Modulo per la presentazione delle osservazioni per i piani/programmi/progetti sottoposti a procedimenti di valutazione ambientale di competenza statale

ID: Codice procedura (ID_VIP/ID_MATTM): 12691

“Progetto di un impianto eolico denominato “Pitigliano” ubicato nei comuni di Pitigliano (GR) e Sorano (GR) costituito da 20 (venti) aerogeneratori di potenza nominale 7,0 MW per un totale di 140,0 MW con relative opere connesse ed infrastrutture indispensabili”

TESTO DELLE OSSERVAZIONI

Immagine 1. Vincoli ex art. 136 del CBC dal PIT della Regione Toscana e zona approssimativa dove è progettato l'impianto industriale.

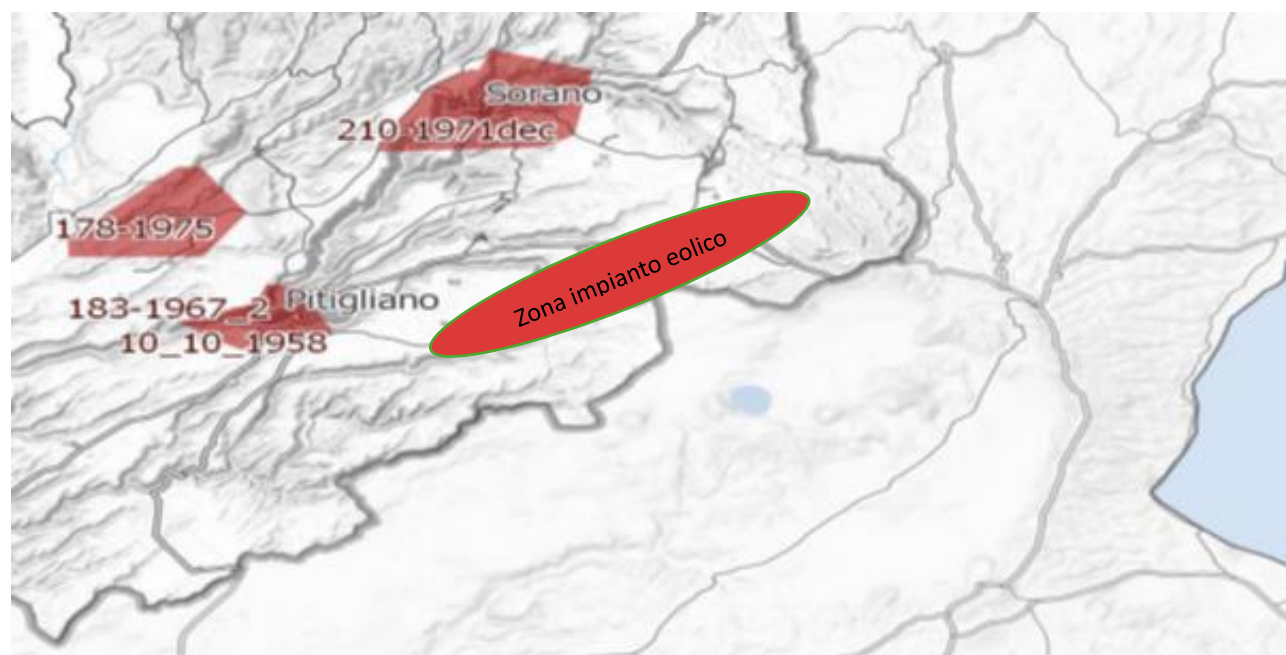
Al contrario si evidenzia che l'impianto eolico industriale citato non solo ricadrebbe con tutti e 20 gli aerogeneratori all'interno delle fasce di rispetto di 3 km di due vincoli paesaggistici di notevole interesse pubblico esistenti nella Regione Lazio e con una parte di essi nel vincolo paesaggistico del Centro abitato di Sorano (GR) quindi in aree non idonee all'installazione di impianti di energia rinnovabile. Addirittura, alcuni aerogeneratori sarebbero ubicati a poche centinaia di metri dai perimetri dei due vincoli paesaggistici laziali ex art 136 del CBC.

Inoltre, come sostiene la Proponente parte dell'impianto si verrebbe a trovare a 3,5 km dal centro abitato di Sorano. Infatti, tre degli aerogeneratori WTG 08, 09, 10 sono addirittura all'interno delle fasce di rispetto dei 3 km del suo vincolo paesaggistico di notevole interesse pubblico ex art 136 del CBC. Si evidenzia che così si crea

un'ulteriore incompatibilità con la tutela del Paesaggio.

Immagine 3. Cumulo di una parte di impianti eolici, fotovoltaici e geotermici industriali in progettazione ed esistenti intorno all’eolico industriale “Pitigliano”.

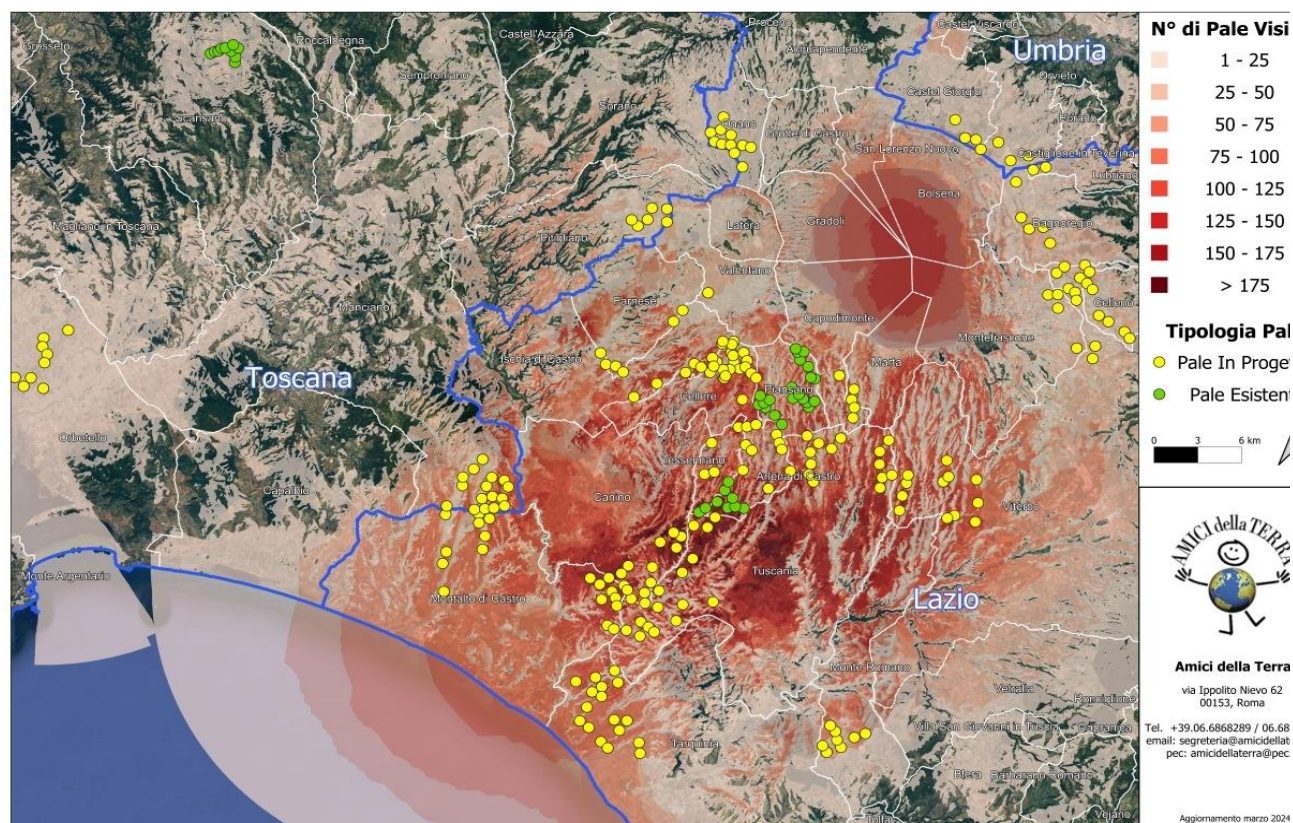
Beni Culturali “*Ambito paesaggistico, geologico e geomorfologico dell’orlo della caldera di Latera ...*” Non vengono nemmeno citati gli impianti eolici in progetto al MASE, il “Rempillo” (6 aerogeneratori) e un altro in verifica amministrativa di 14 aerogeneratori e 72, 6 MW. Ad oggi nei territori di Pitigliano, Sorano e in quello limitrofo potenzialmente potrebbero essere insediati 40 aerogeneratori alti 200 metri e larghi 170. Ma la proponente non cita neanche altri impianti che creerebbero il cumulo e quindi maggiore impatto. Infatti, sul territorio della “Città del Tufo” (Sorano e Pitigliano) impatterebbero anche l’impianto eolico “Montarzo” di Onano con 13 aerogeneratori con le dimensioni ricordate, l’altro eolico industriale nel territorio di Valentano con sette aerogeneratori (stesse dimensioni), gli impianti di Farnese con un minieolico di 3 Torri alte 60 metri già installate in località Poggio del Crognolo e l’impianto eolico industriale “Vallerosa” (7 aerogeneratori alti 200 metri e larghi 158 metri) in procedura VIA presso la Regione Lazio. Inoltre, altri impianti del minieolico già presenti a Valentano, Cellere e Piansano e due progetti eolici industriali con le stesse dimensioni (200 m x 170 m) nel Comune di Ischia di Castro. La valutazione del cumulo non prende neanche in considerazione gli impianti industriali di fotovoltaico e agrivoltaico in progetto a Farnese, Valentano, Ischia di Castro, Cellere. L’impianto geotermico in procedura Via al MASE, progettato nella Caldera di Latera. Quindi è stata effettuata una valutazione del potenziale impatto cumulativo non veritiera a dispetto di quanto affermato dalla proponente che sostiene di aver preso in considerazione uno spazio di 10 km intorno al suo impianto per gli impatti che si creerebbero.

Alla luce di quanto descritto, possiamo concludere che la previsione *"Se a scala europea o nazionale la produzione di energia da fonti rinnovabili è spesso considerata*

come unilateralmente positiva, è infatti a scala locale che lo sviluppo delle energie rinnovabili può produrre esternalità negative che intaccano i valori culturali e naturali del paesaggio, con potenziali ricadute sul turismo, sulla produzione agricola e sull'identità e riconoscibilità dei luoghi” (da D.G.R Lazio n. 390/2022) è quanto mai appropriata anche per il territorio della “Città del Tufo” e della Tuscia settentrionale identificabili storicamente e culturalmente nella Maremma interna.

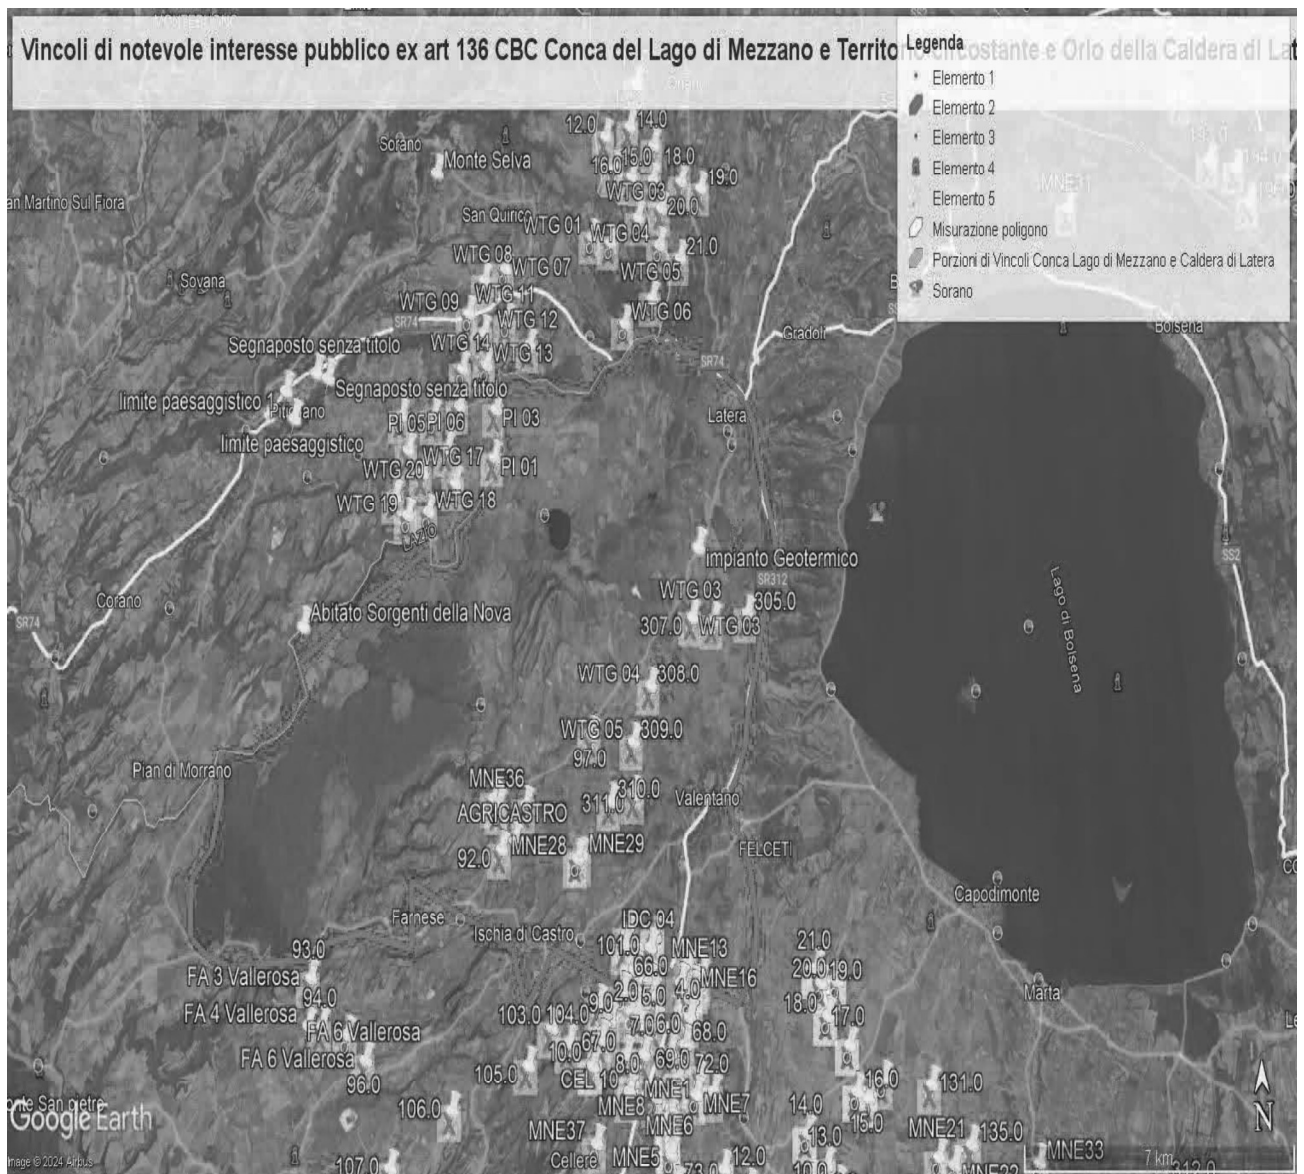
Come è illustrato nell'immagine si ribadisce che l'impianto industriale "Pitigliano" ricade completamente all'interno delle fasce di rispetto dei due vincoli di notevole

interesse pubblico e lambisce quelle di un terzo vincolo e quindi come affermato dal Consiglio di Stato nelle sentenze citate, l'impianto è insediato in area non idonea ai sensi dell'art. 20 comma 8 lettera c quater del D.Lgs. n. 199/2021 e ss.mm.ii al contrario di quanto sostiene la proponente.

IMMAGINE n. 3 Impianto eolico industriale “Pitigliano” e distanze aerogeneratori dai Vincolo “Orlo della Caldera di Latera.

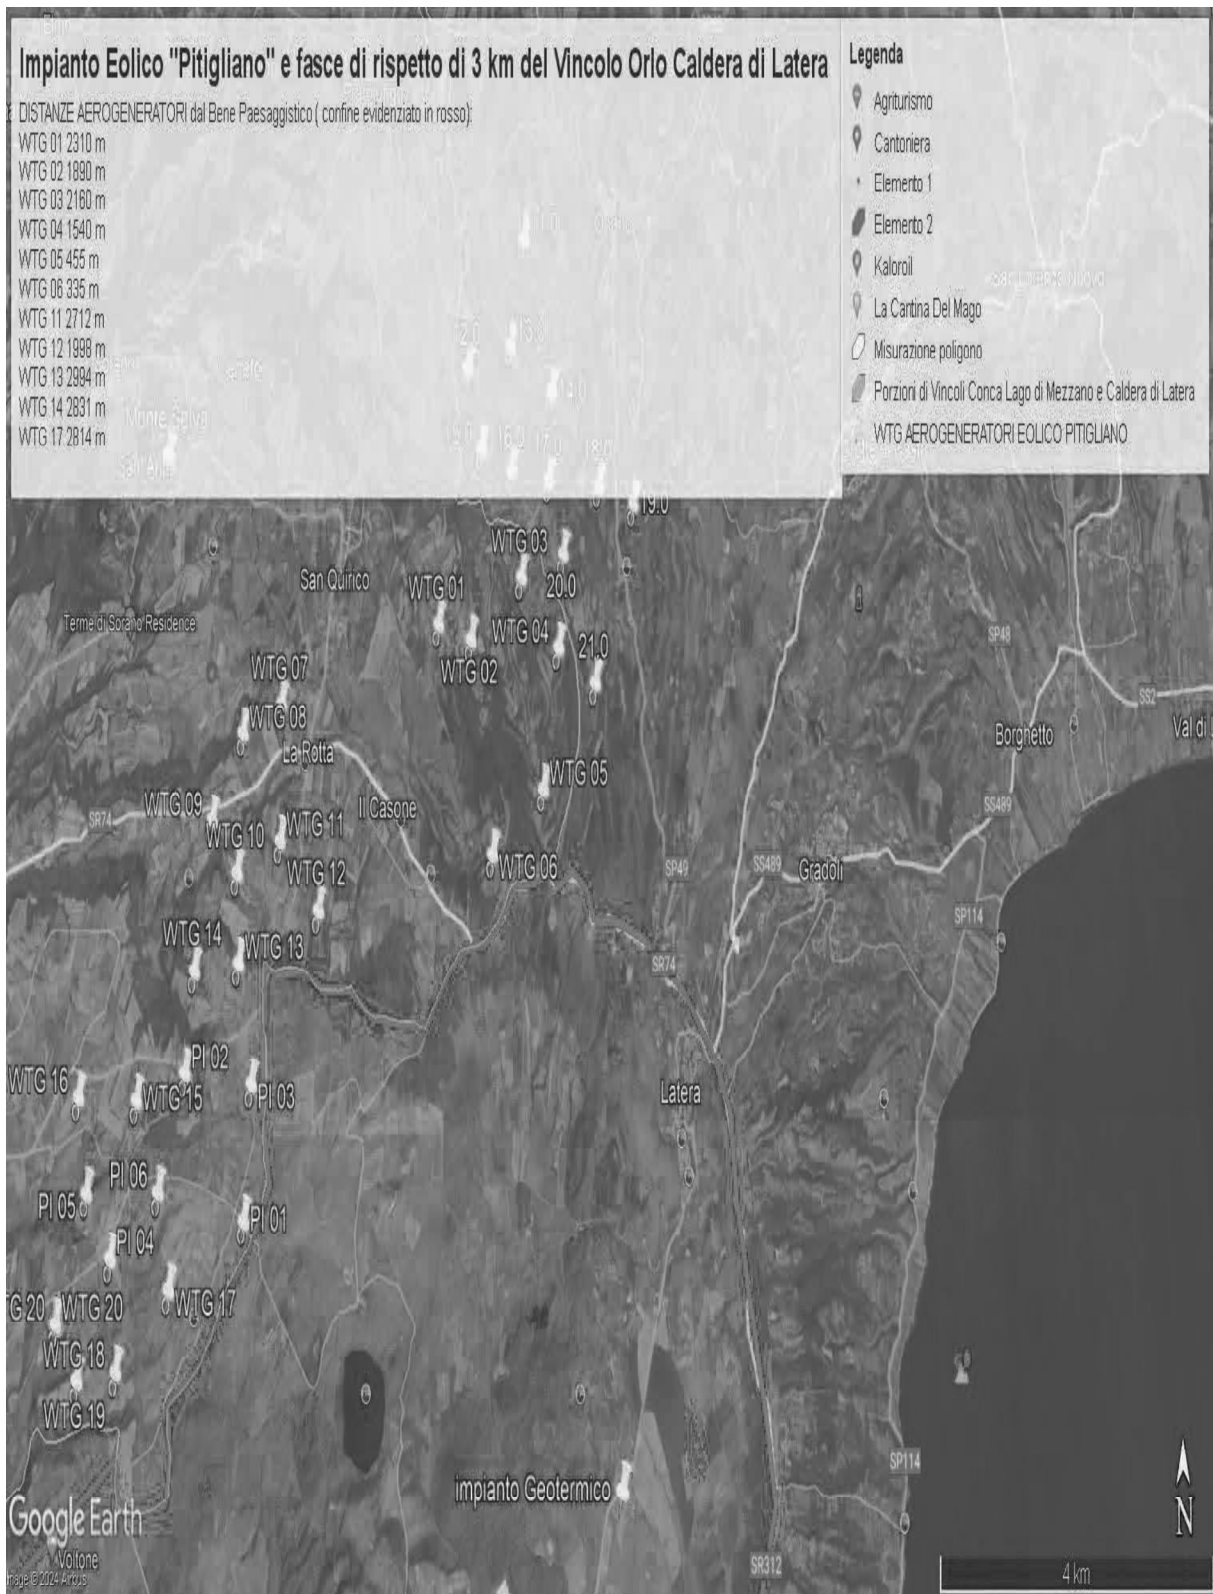
Concludendo, si evidenzia ancora che la proponente non effettuando la procedura prevista dalla Parte III delle Linee Guida nazionali ha ignorato un vincolo paesaggistico di notevole interesse pubblico istituito con un provvedimento del Segretariato regionale del Ministero della Cultura per il Lazio che ha emanato il Decreto di dichiarazione di notevole interesse pubblico n. 22 del 15.02.2024 ai sensi e per gli effetti dell'art. 136, co. 1, lett. c) e d) del decreto legislativo 22 gennaio 2004, n. 42, "Ambito paesaggistico, geologico e geomorfologico dell'orlo della caldera di

Latera e delle sue pendici interessate dai centri eruttivi periferici" nei comuni di CELLERE, FARNESE, ISCHIA DI CASTRO, LATERA, PIANSANO.

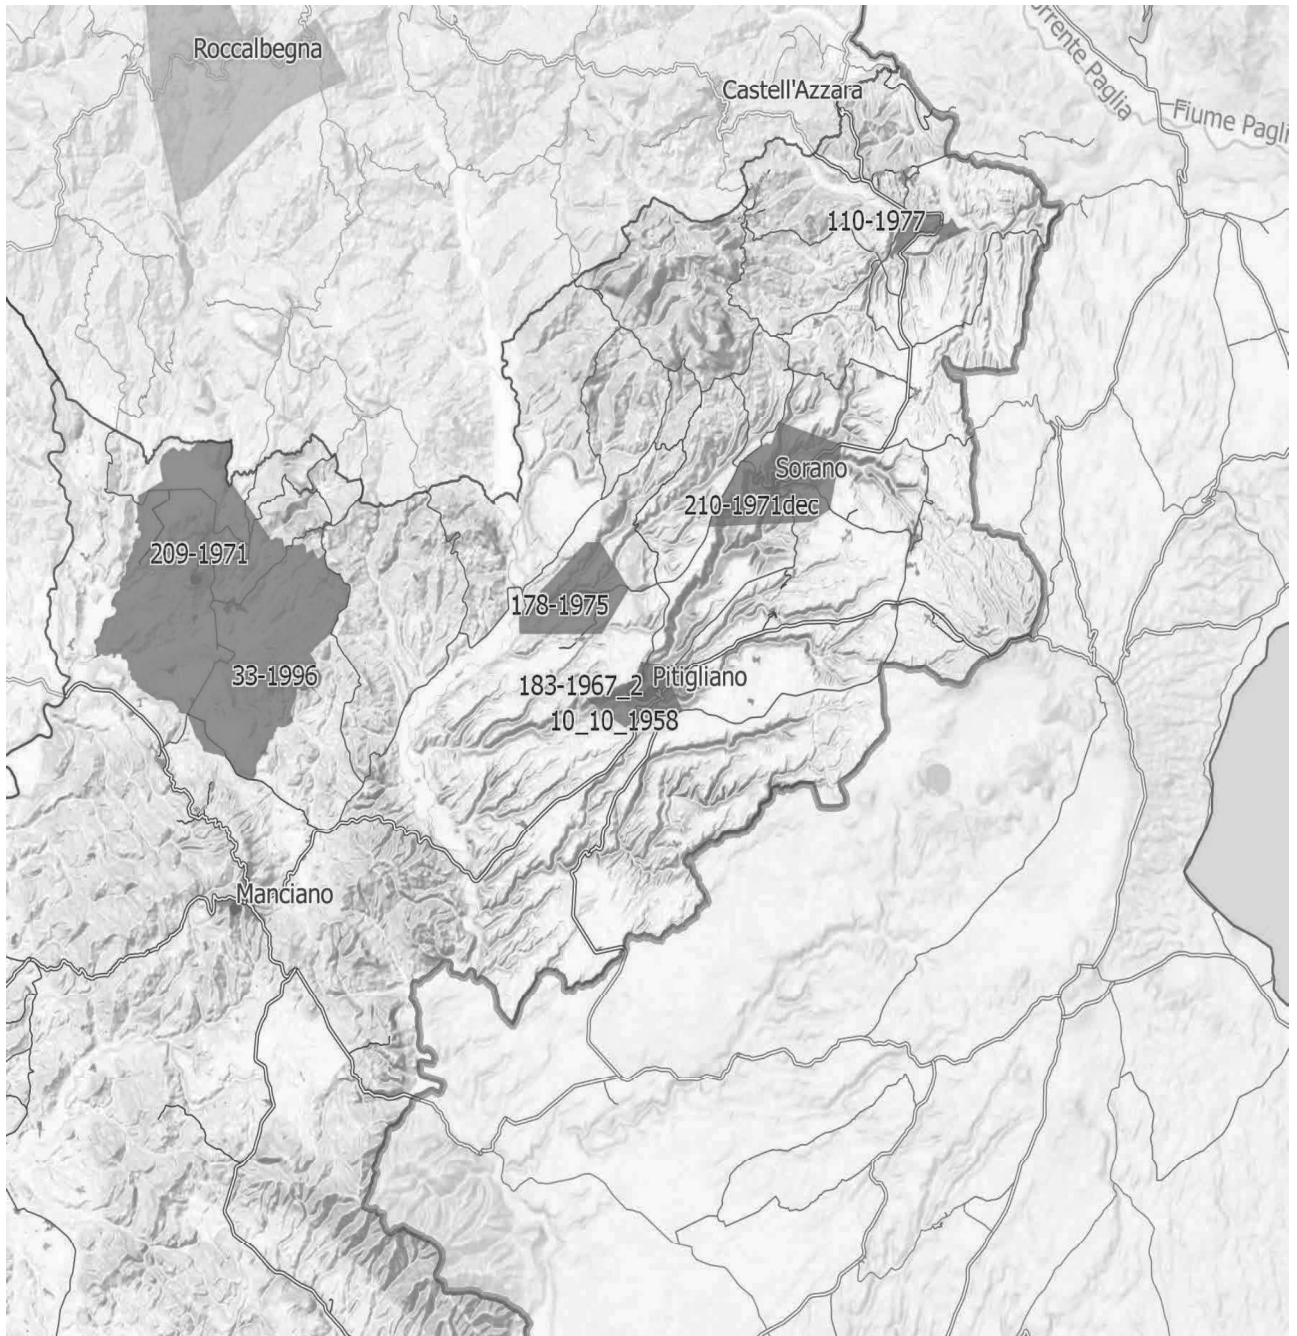
IMMAGINE n. 4 Si evidenzia che i tre aerogeneratori WTG 07, WTG 08 e WTG 09 impattano con il vincolo paesaggistico di notevole interesse pubblico del Centro Storico di Sorano. Il WTG 07 si troverebbe a 2828 m, WTG 08 2504 e WTG 09 2990. Il cavidotto dell'impianto invece impatta in buona parte del Vincolo paesaggistico ex art. 136 del CBC del Centro Storico di Pitigliano.

IMMAGINE n 5. Mappa eolici elaborata dall'Associazione Amici della Terra. La mappa evidenzia il cumulo degli impianti tra Lazio e Toscana.

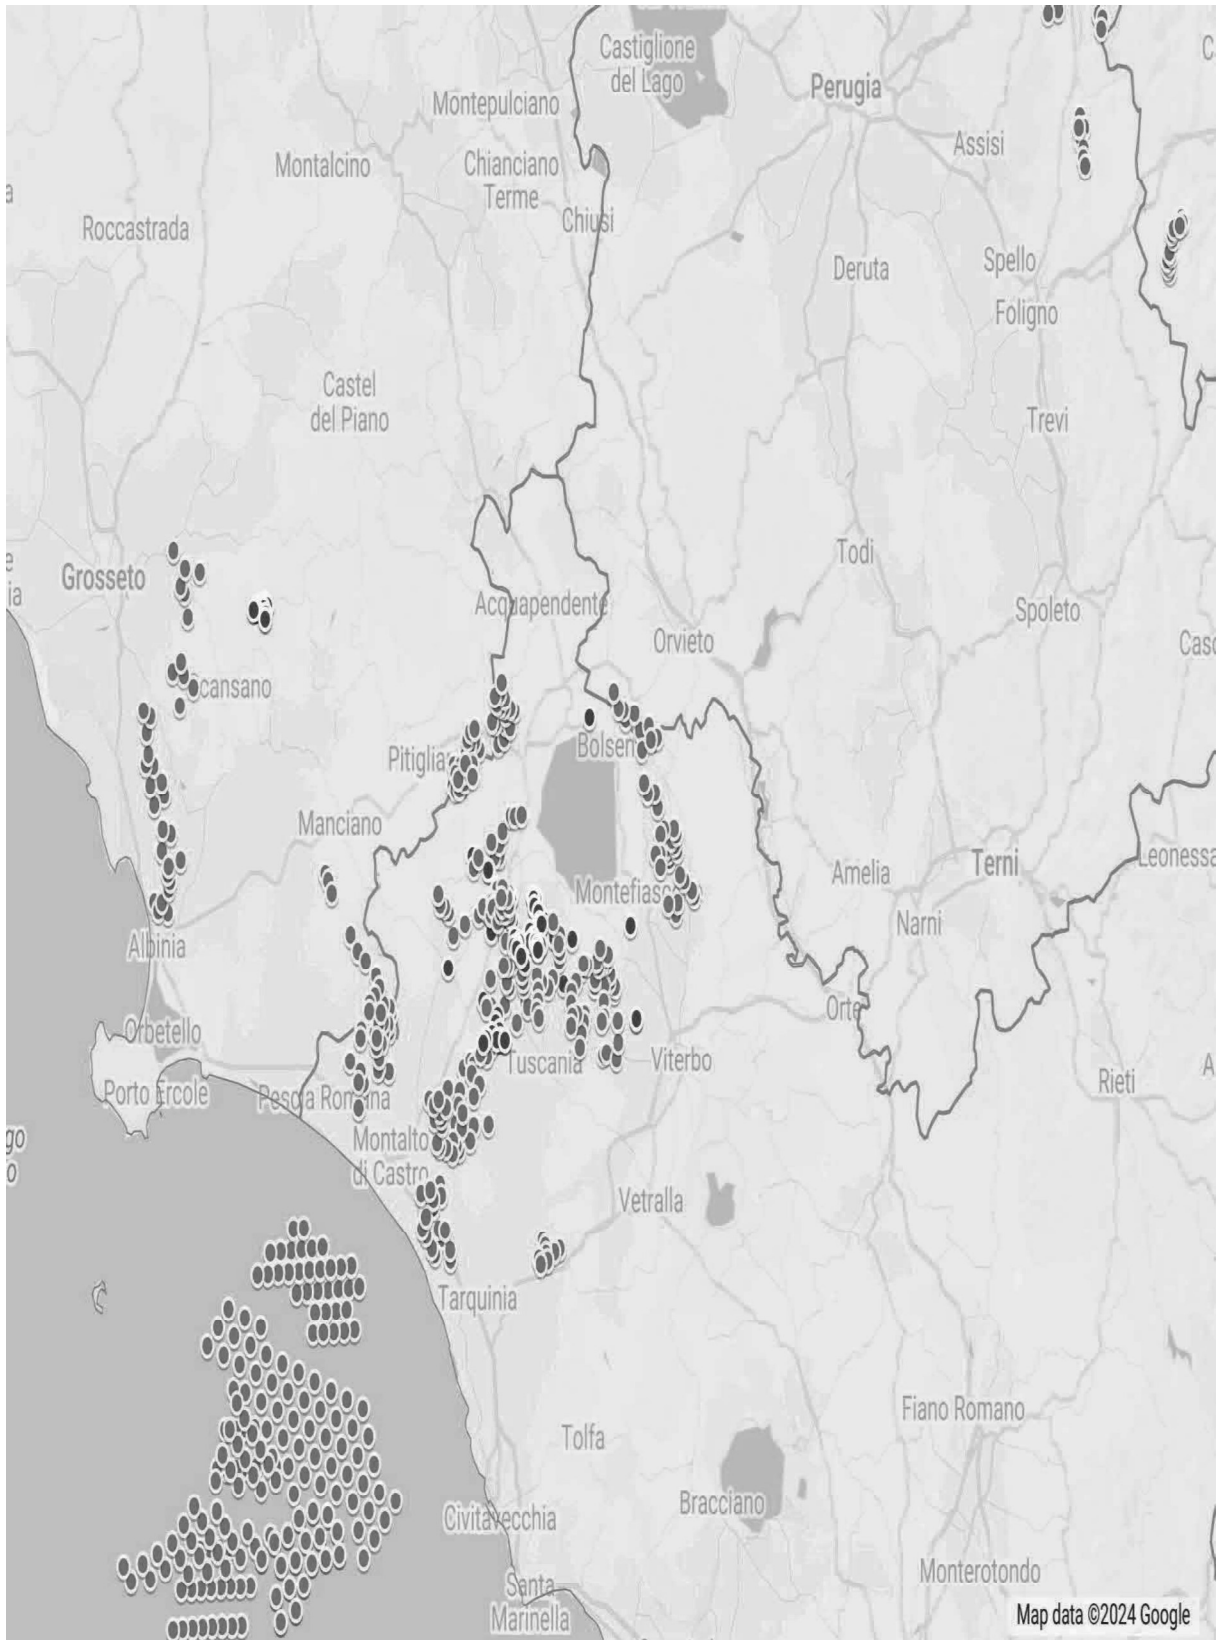
Riguardo al cumulo degli impianti FER, le mappe prodotte dalla proponente riguardano, come già evidenziato, soltanto una parte molto piccola degli impianti FER dell'area intermedia e vasta e in particolare di quelli eolici che contribuiscono a creare un notevole cumulo e la saturazione del territorio tosco laziale. Riguardo al cumulo dei soli impianti eolici si riporta la mappa dell'intervisibilità degli impianti eolici elaborata dall'Associazione nazionale “Amici della Terra”.

Se agli impianti eolici rappresentati qui sopra che non comprendono sia l'impianto eolico Pitigliano e le altre 14 pale del progetto eolico in verifica amministrativa sempre nel territorio di Pitigliano si aggiungono i migliaia di ettari (7000 fin'ora) di territorio occupato dagli impianti fotovoltaici e agrivoltaici e dalle altre tipologie appare chiaro il numero spropositato degli impianti FER nella bassa toscana e nella Tuscia.
